# RESIDENCE VÝHLEDOVÁ

**Soudně znalecký posudek  
geotechnického rizika  
vlivu projektované výstavby  
na své okolí**

**GTC 21/14**

Foto č. 1. Celkový pohled na budované objekty A a B

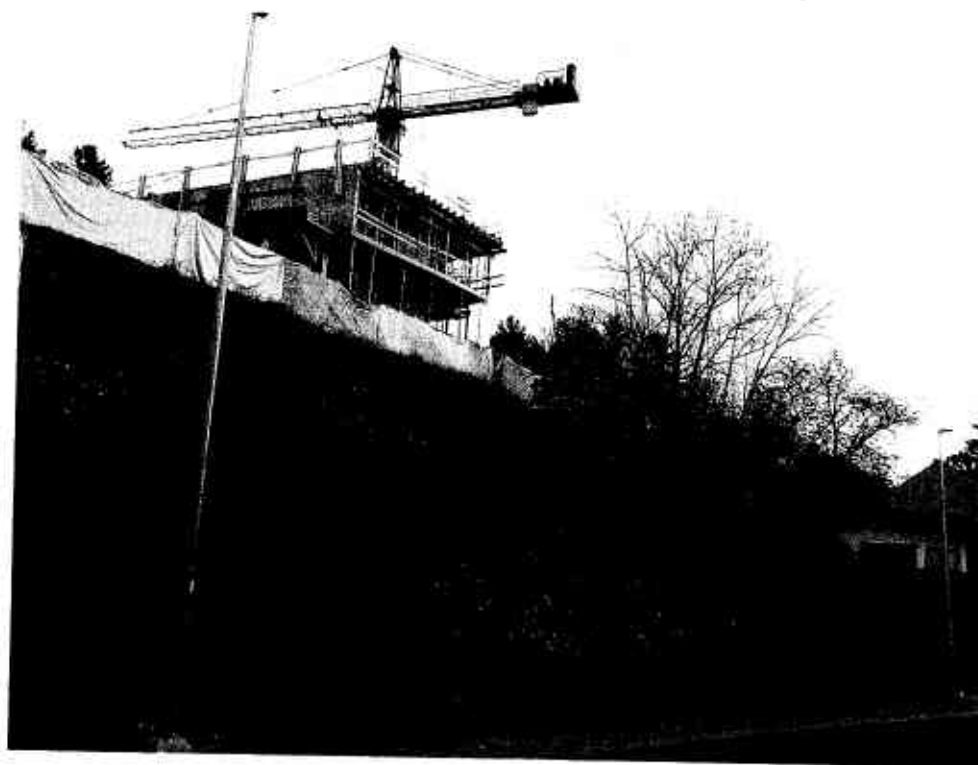
Osobní prohlídka se uskutečnila dne 14.4.2014 za slunečného počasí. Pořízená fotodokumentace (viz příloha) slouží pro bližší seznámení se s danou situací. Na foto č. 1 je vidět počínající výstavba objektů A a B v podoblasti 1. Ve spodní části svahu, foto č. 2 nejsou viditelné žádné projevy svahových deformací a tak lze usuzovat, že závěry v práci firmy INSET pro tuto oblast byly správné.

Foto č. 7. Stěna tvořená zeminou – kvartérní pokryv

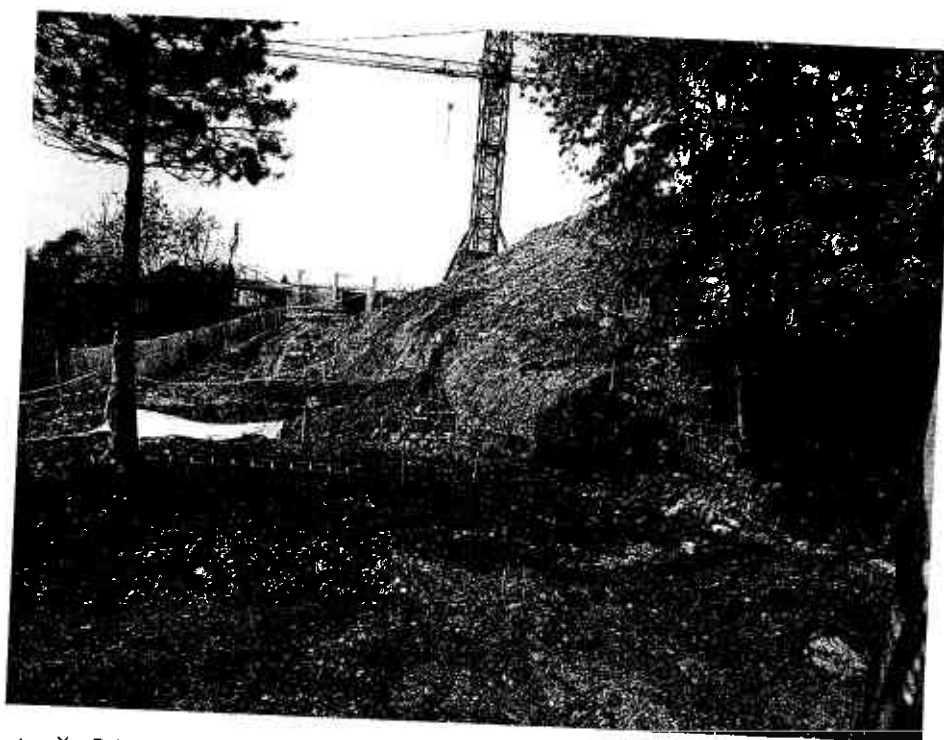
Za objektem parcely č.p. 247 se nachází opěrná zeď (foto č. 6), za níž je materiál svahu charakteru zeminy – kvartérního pokryvu (foto č. 7). Zbývající fotografie (foto č. 8 a 9) zachycují svah nad ohroženými objekty, tedy místa kde se předpokládá výstavba objektu C. Je zřejmé, že zde byl a je ukládán materiál vytěžený ze základů objektů A a B, a tak svah celkově přitěžován.
